工程指示 / 要求簡箋(E.I.)

工程指示編號：EI / 0323 / 19 修改版次：A
 工程編號：J837 平台 工程名稱：觀塘 裕民坊平台
 工程項目：廠用玻璃 BM(windowwall 入則位置)
 收件人：Maggie 發件人：Leung Hin Wai 日期：25/3 /2019

名稱: 玻璃加工圖	制圖: 吳韓瑜	日期: 2019.1.12	修改: <i>MPA</i>
材料:	復核: <i>MPA</i>	日期: 2013	
圖號:	核准: <i>MPA</i>	圖號: J837-WW-B.1

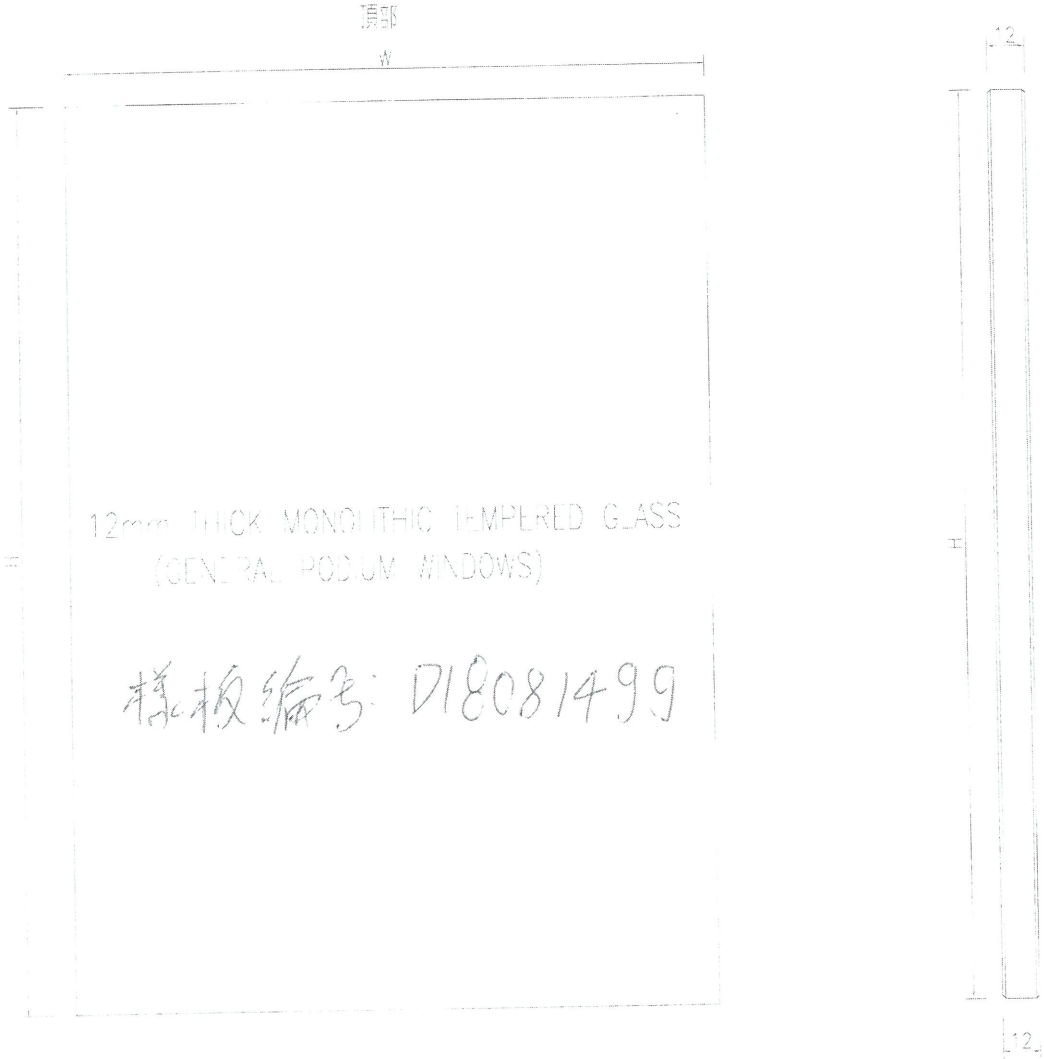
在 3月22日 地盤有信和業主，則師，暫設計會要求修改尺寸

請按附頁加工。 玻璃是 12Low Iron Tempered Glass

序号	玻璃圖號	宽度 (mm) W	高度 (mm) H	数量
1	J837-WW-A01	1384	2712.5	6
2	J837-WW-A02	1484	2712.5	6
3	J837-WW-A03	1422	2712.5	5
